Radicación: 2021100715-2-000
Fecha: 2021-05-21 09:24 - Proceso: 2021100715
Trámite: 25-INT. Licencia Ambiental

Referencia: Expediente: LAV0033-00-2016

Asunto: Comunicación Resolución No. 865 del 18 de mayo de 2021

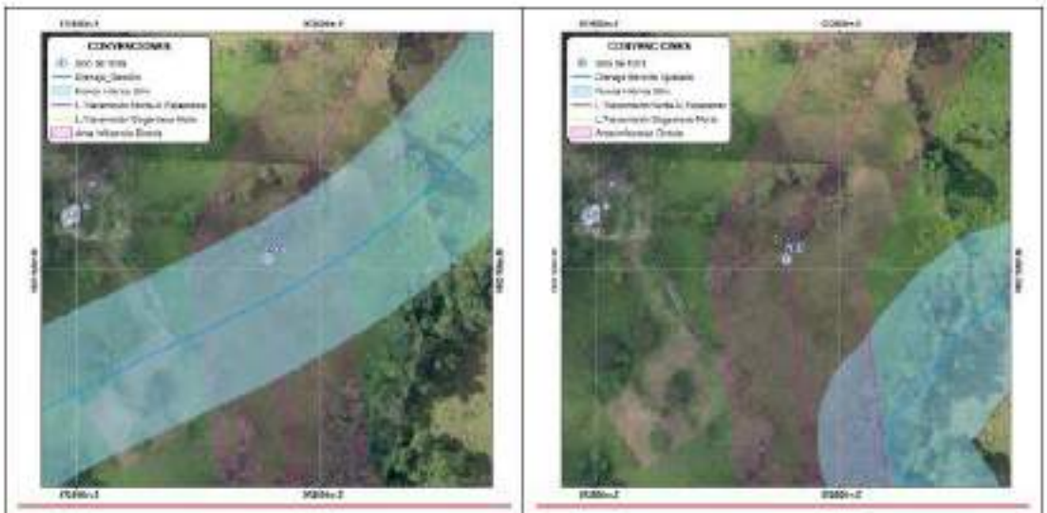
De acuerdo con la Tabla 16 de la Resolución 1326 de 2020 (página 68) no se da aprobación del sitio de torre 287 debido a su ubicación en la ronda de 30 m de un drenaje sencillo. En la Figura 8 se presenta la salida gráfica de la GDB. En esta se presenta un trazado recto de un drenaje sencillo (línea azul), que según se evidencia en la imagen, no corresponde con las características de un drenaje (morfología, vegetación asociada):

Figura 12. Sitio de Torre 260 línea de transmisión Norte – Nueva Esperanza
Fuente: Ortofotos LIDAR 2015 extraídas de PLS-CADD

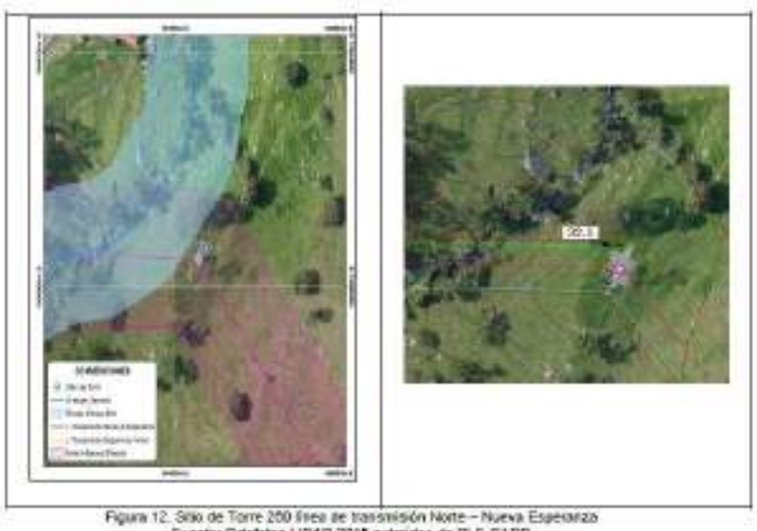
Sin embargo, como se evidencia en la Figura 12, la morfología de la quebrada es diferente y con el trazado real (ver topografía y cobertura asociada) el sitio de torre respeta su zona de ronda. Esto principalmente ocurre por la escala que maneja el visor de AGIL (1:25000), lo que genera inexactitud en la distancia medida. En ese sentido se aclara que la ubicación de la torre 260 está cumpliendo con las distancias de ronda de protección de 30 metros a drenajes según lo establecido en el literal d) del artículo 83 del Decreto Ley 2811 de 1974:

Figura 14. Sitio de Torre 255G línea de transmisión Norte – Nueva Esperanza
Fuente: Ortofotos LIDAR 2015 extraídas de ARCGIS

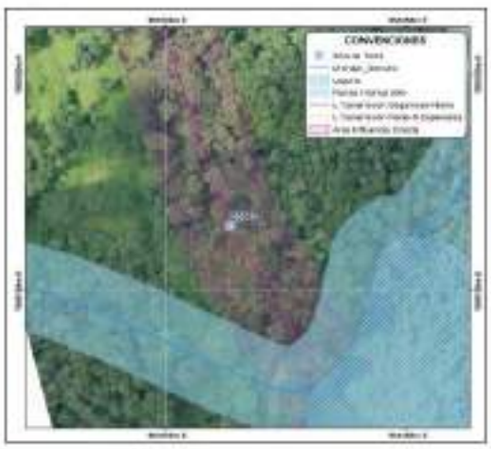
Sin embargo, como se evidencia en la Figura 14, el curso de la quebrada es diferente al evidenciado en el Visor AGIL de la ANLA, de igual manera, en recorridos posteriores al sitio de torre se evidenció que la quebrada está a 124 metros del sitio de torre, por lo tanto, esta ubicación está cumpliendo con las distancias de ronda de protección de 30 metros a drenajes según lo establecido en el literal d) del artículo 83 del Decreto Ley 2811 de 1974.

Figura 17. Sitio de Torre 222 línea de transmisión Norte – Nueva Esperanza

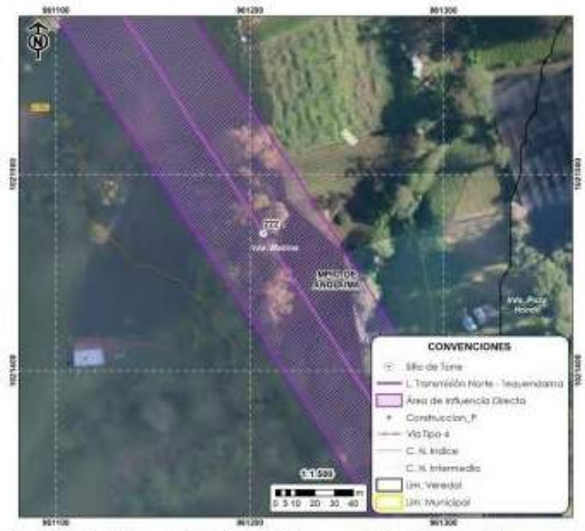
De acuerdo con la Tabla 16 de la Resolución 1326 de 2020 (Pág. 68) no se da aprobación del sitio de torre 222 debido a su ubicación dentro de la ronda de 30 metros de un drenaje sencillo. Sin embargo, al realizar la verificación técnica y en campo del sitio de torre (Figura 17Figura 17), no se evidencia restricciones ambientales por cuerpos de agua o de sus respectivas zonas de ronda, como se evidencia en la siguiente imagen, donde se detalla que no existen cuerpos hídricos a menos de 30 metros de la localización del sitio de torre. Con base en ello se aclara a la Autoridad Ambiental que la torre 222 no se ubica en zona de ronda del drenaje sencillo referenciado en el Concepto técnico:

Figura 19. Sitio de Torre 195 línea de transmisión Norte – Nueva Esperanza
Fuente: Ortofotos LIDAR 2015 extraídas de ARCGIS

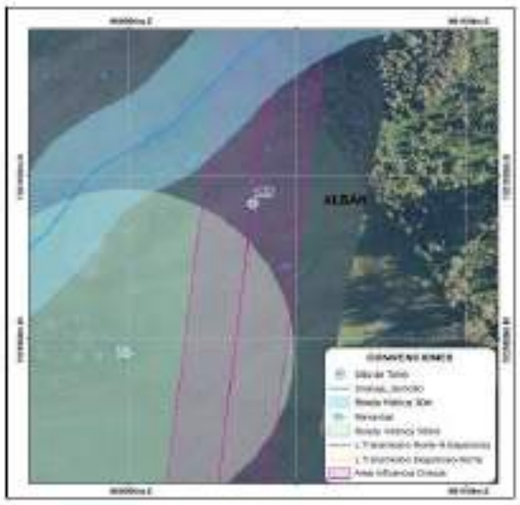
Sin embargo, verificada la ubicación de esta torre, se observa que el drenaje no está al nivel de detalle de acuerdo con las coberturas presentadas en la Figura 19 y por lo tanto la torre se ubica por fuera de la ronda hídrica del drenaje sencillo, los polígonos de ronda se detallan en sombreado azul, como se observa en la Figura 19.

Figura 22. Sitio de Torre 19 línea de transmisión Norte – Nueva Esperanza
Fuente: Ortofotos LIDAR 2015 extraídas de ARCGIS

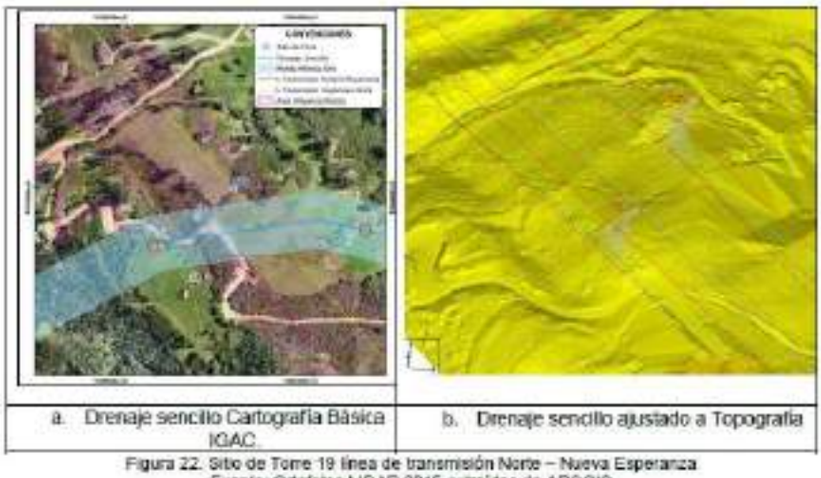
Por otro lado, con la verificación con las imágenes LIDAR realizadas para el proyecto, se evidencia el trazo real del drenaje, el cual está localizado hacia el noroeste de la torre en un sentido SE-NW, lo cual es coincidente con la topografía del terreno. De igual manera, lo que se evidencia por parte del Visor AGIL de la ANLA, corresponde a una vía de acceso en el predio, por lo tanto, es pertinente aclara que la torre 19 está cumpliendo con las distancias de ronda de protección de 30 metros a drenajes según lo establecido en el literal d) del artículo 83 del Decreto Ley 2811 de 1974, como se observa en la Figura 22.

Figura 23. Sitio de Torre 340 línea de transmisión Norte – Nueva Esperanza
Fuente: Ortofotos LIDAR 2015 extraídas de ARCGIS

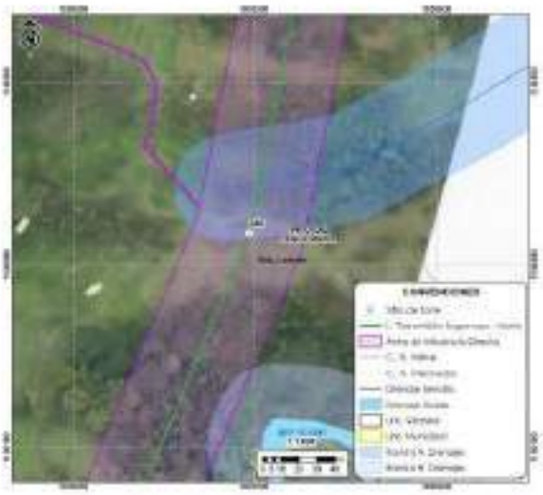
De acuerdo con la Tabla 16 de la Resolución 1326 (Pág. 68) no se da aprobación del sitio de torre 340 debido a su ubicación dentro de la ronda de 30 m de un drenaje sencillo. En la Figura 23, se presenta la ubicación de la torre y su relación con el drenaje plasmado en el SIG ANLA.

Figura 26. Sitio de Torre 321 línea de transmisión Sogamoso – Norte
Fuente: Ortofotos LIDAR 2015 extraídas de ARCGIS

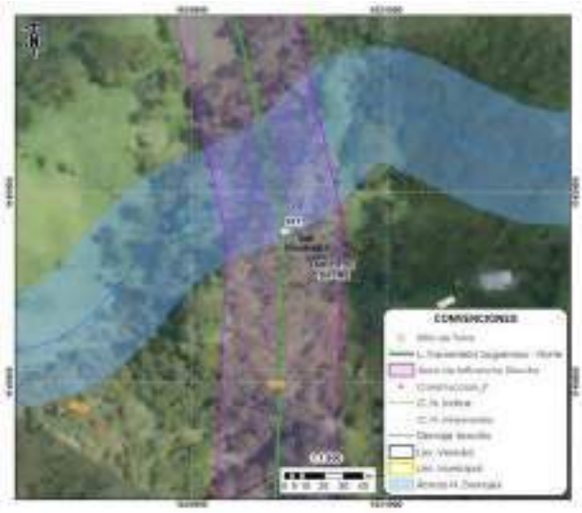
De acuerdo con la Tabla 16 de la Resolución 1326 de 2020 (página 68) no se da la aprobación del sitio de torre 321 debido a su ubicación dentro de la ronda de 30 m de un drenaje sencillo. A continuación, se presenta la ubicación de la torre 321.

Figura 34. Vista en planta Sitio de Torre 219 línea de transmisión Sogamoso – Norte
Fuente: Ortofotos LIDAR 2015 extraídas de PLS-CADD

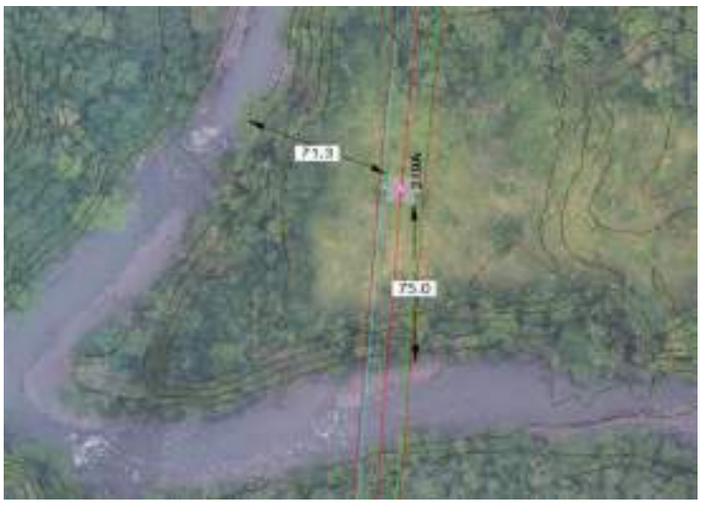
En la Figura 34 se evidencia que el río Quiratá está ubicado a 71,3m del sitio de torre, por lo tanto, el sitio de torre cumple con las distancias de ronda de protección de 30 metros a drenajes según lo establecido en el literal d) del artículo 83 del Decreto Ley 2811 de 1974, con base en ello se aclara a la Autoridad Ambiental que la torre en mención no se ubica en zona de ronda del drenaje doble.

Figura 35. Sitio de Torre 60 línea de transmisión Sogamoso – Norte
Fuente: Ortofotos LIDAR 2015 extraídas de ARCGIS

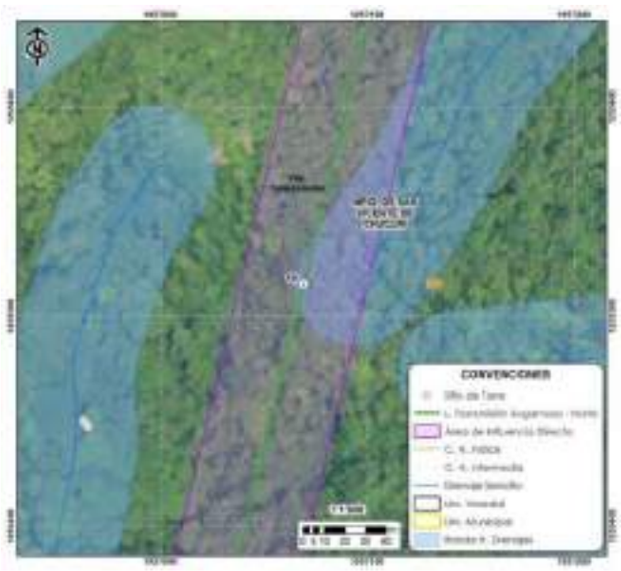
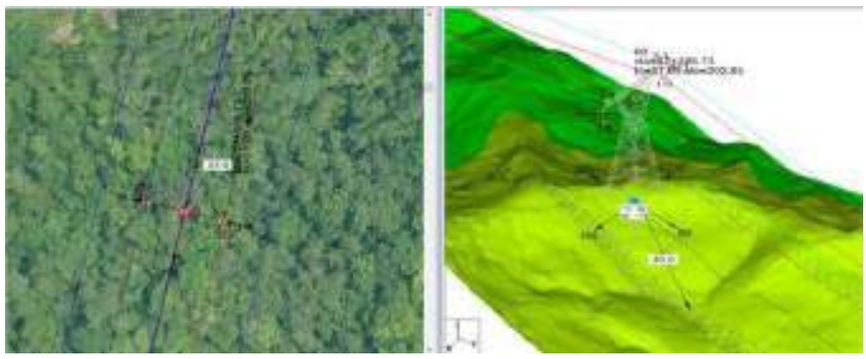
De acuerdo con la Tabla 16 de la Resolución 1326 de 2020 (Pág. 68) no se da la aprobación del sitio de torre 60 debido a su ubicación dentro de la ronda de 30 m de un drenaje sencillo, como se observa en la Figura 35.

Sin embargo, al realizar una revisión técnica con la topografía del terreno, obtenida a través de PLS-CADD, se encuentra que la distancia entre la torre 60 y el drenaje sencillo respeta la ronda hídrica, como se presenta en la siguiente imagen.

Figura 39. Sitio de Torre 165 línea de transmisión Sogamoso - Norte
Fuente: Ortofotos LIDAR 2015 extraídas de ARCGIS

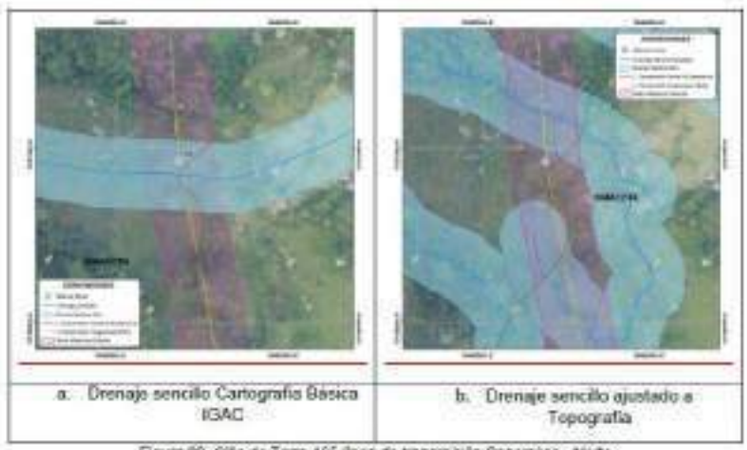
De acuerdo con la Tabla 16 de la Resolución 1326 de 2020 (Pág. 68) no se da la aprobación del sitio de torre 165 debido a su ubicación en la ronda de 30 m de la quebrada La India, como se muestra en la Figura 39.
